**Einwendungen zur amtlichen Publikation „Gestaltungsplan Lebendiges Quartier am See - Gebietsplanung Chance Uetikon“ und zu den geplanten Änderungen im kommunalen Bau- und Zonenplan**

Die Lobby für Uetikon hat sich intensiv mit dem kommunalen Gestaltungsplan „Chance Uetikon“ und mit den geplanten Änderungen im kommunalen Bau- und Zonenplan auseinandergesetzt.

Abbildung 1. Alternativer Zugang zur Passerelle im Verkehrsplan aufnehmen.

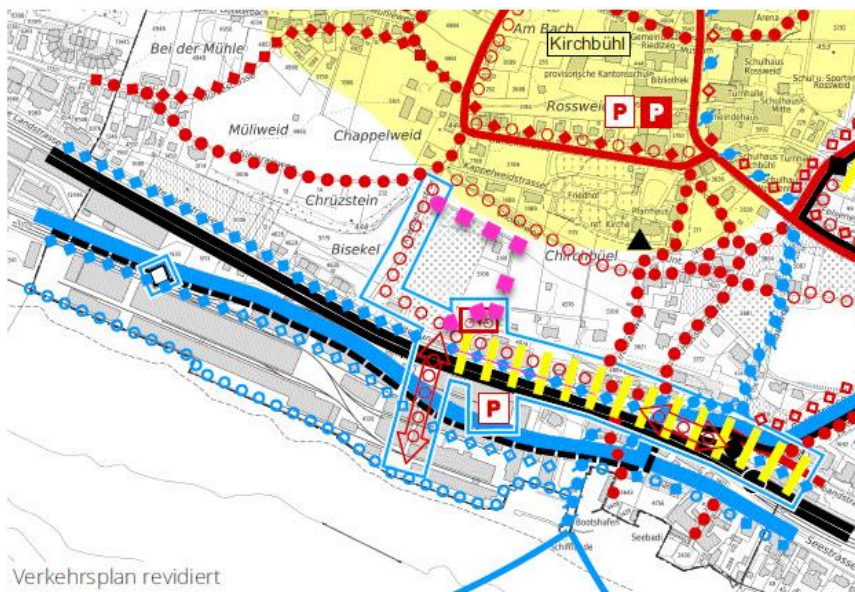
Antrag: Im kommunalen Richtplan Verkehr ist eine zusätzliche Fusswegerschliessung von der Kreuzsteinstrasse (unterhalb Kappelweid Hof) über die bestehende Feldstrasse in der Parzelle 5106 zum Sodabau und dann auf die Passerelle aufzunehmen. In untenstehendem Planausschnitt in 'pink' eingezeichnet. Allenfalls wäre auch eine Verbindung dieses Weges zum bestehenden 'Cholenweg' zusätzlich denkbar.

Die einzige neue Fusswegverbindung aus dem Dorf zur Passerelle, welche in den kommunalen Richtplan Verkehr aufgenommen wurde, ist der Weg über die Kreuzsteinstrasse. Diese Strasse weist ab dem Kappelweidhof bis zur alten Landstrasse ein sehr hohes Gefälle auf. Dadurch ist dieser Weg für gehbeeinträchtigte Uetikerinnen und Uetiker nur bedingt nutzbar.

Mit einem Fussweg über die bestehende Feldstrasse (pink eingezeichnet, auf Parzelle 5106) kann zumindest einem Teil des starken Gefälles der Kreuzsteinstrasse ausgewichen werden und ist daher viel besser für alle begehbar. Der steile Einstieg über die Kreuzsteinstrasse könnte allenfalls mit einer neuen Verbindung zum 'Cholenweg' (mit weniger Gefälle dem Hang entlang) noch entschärft werden.

Abbildung 2. „Rettung der gemischtgenutzten Mitte“ durch die Anträge 3 und 4 zum kantonalen GP.

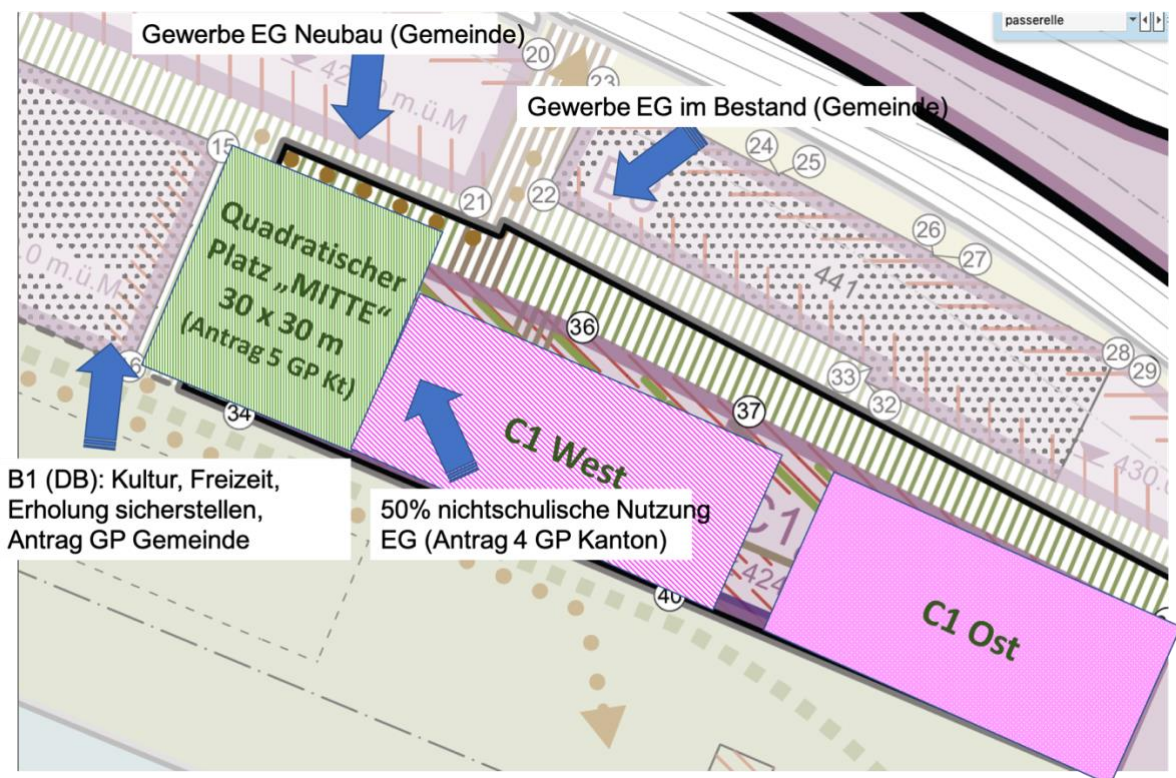
**Eine besondere Bedeutung in der Bereinigung der Pläne von Kanton und Gemeinde kommt der «Rettung der gemischt genutzten Mitte» zu – diese liegt an der Schnittstelle der beiden Gestaltungspläne (Abbildung 2 im Anhang). Hier ist nochmals ein vereinter Effort der Planungspartner notwendig.**

Publikumswirksame Nutzungen um den Platz „Mitte“ können die belebte Mitte sicherstellen und die Verbindung zum Düngerbau herstellen. Dazu sind zwingend die angeregten Änderungen in den Gestaltungsplänen umzusetzen.

Ein gemeinsames Engagement von Kanton und Gemeinde ist nötig, um an dieser Schnittstelle das „lebendige Quartier am See“ zu verwirklichen.

**Wir ersuchen den Gemeinderat, sich hier nochmals beim Kanton zu engagieren.**
